RAPPORT DE VERIFICATION REGLEMENTAIRE CTS (CTS 34)

CHAPITEAU 69-151

N° de rapport : C24091051 / T240248373
Date : 12 juin 2024

Lieu d'intervention : TANUS – La Crouzié

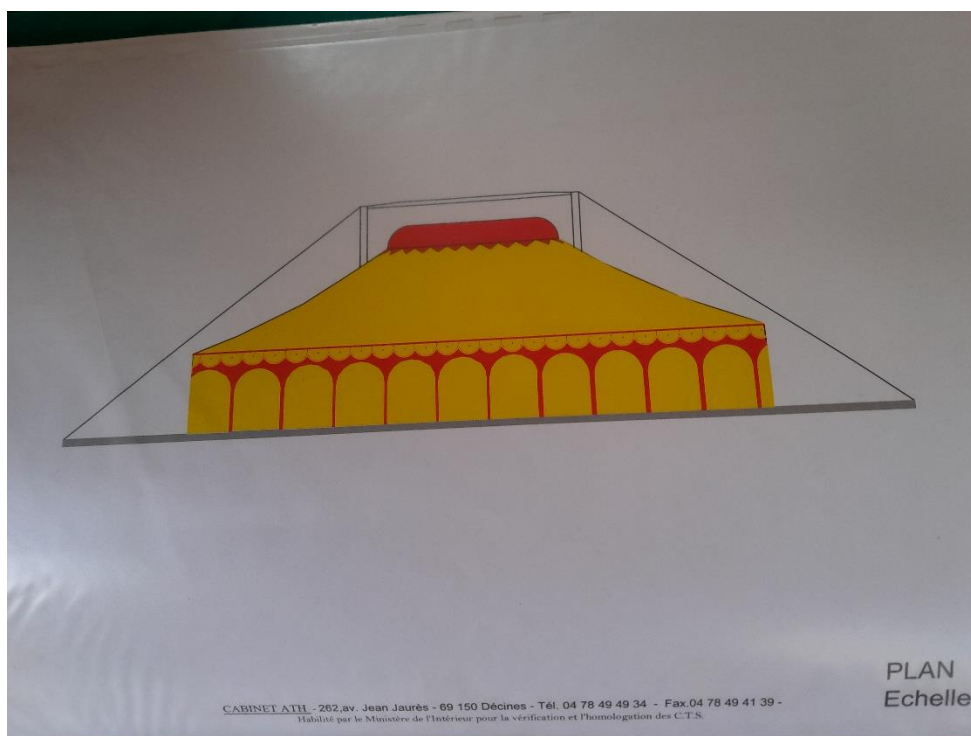
Identification	Localisation	Commentaires	Avis
Entourage rigide : – composition – classement – accrochage			SO
Plancher flottant			SO
Equipements permanents Tribunes, gradins		GRADINS NON RACHETES PAR L'ACTUEL PROPRIETAIRE	SO
